INFORMATIVO 13

Amostra Soldagem e Ficha de especificação da gaiola

São Paulo, 06 de Agosto de 2019.

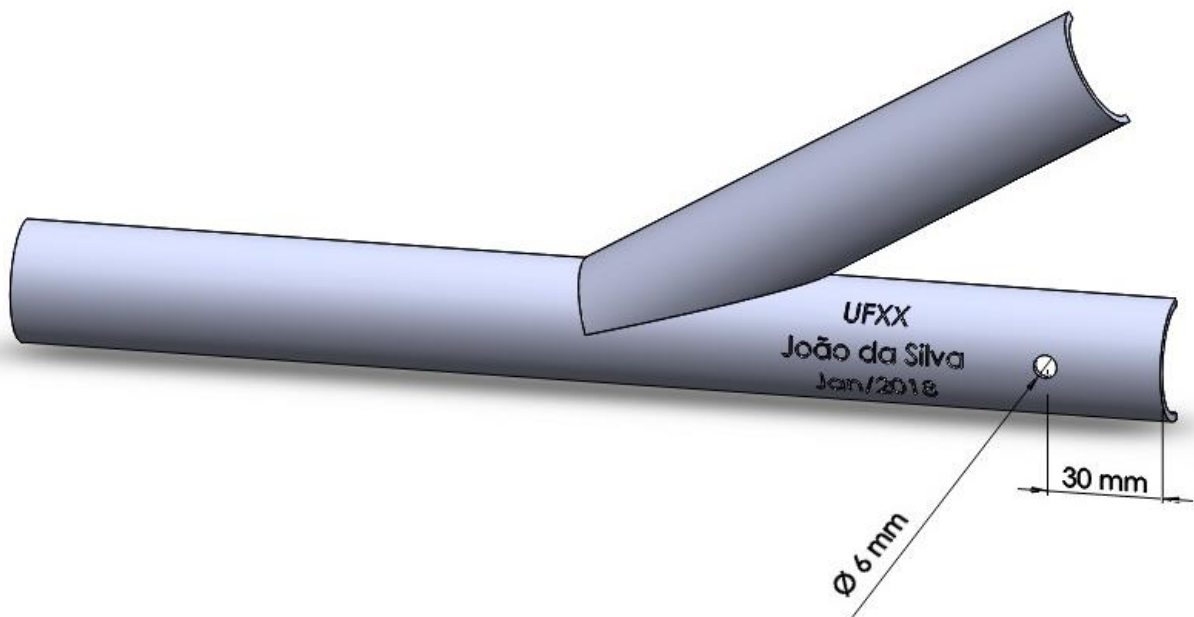
Como descrito na seção B 6.3.2 do RATBSB emenda 2, toda pessoa que executar qualquer solda em qualquer elemento da gaiola de proteção deve fazer pessoalmente duas amostras de soldagem. Solicitamos que as equipes identifiquem suas amostras de forma permanente e legível, contendo as seguintes informações:

- Nome ou iniciais da Universidade
- Nome do Soldador
- Data de fabricação da amostra

Além disso, é necessário a realização de um furo de diâmetro 6 mm a cerca de 30 mm da extremidade, conforme indicado na figura a seguir.
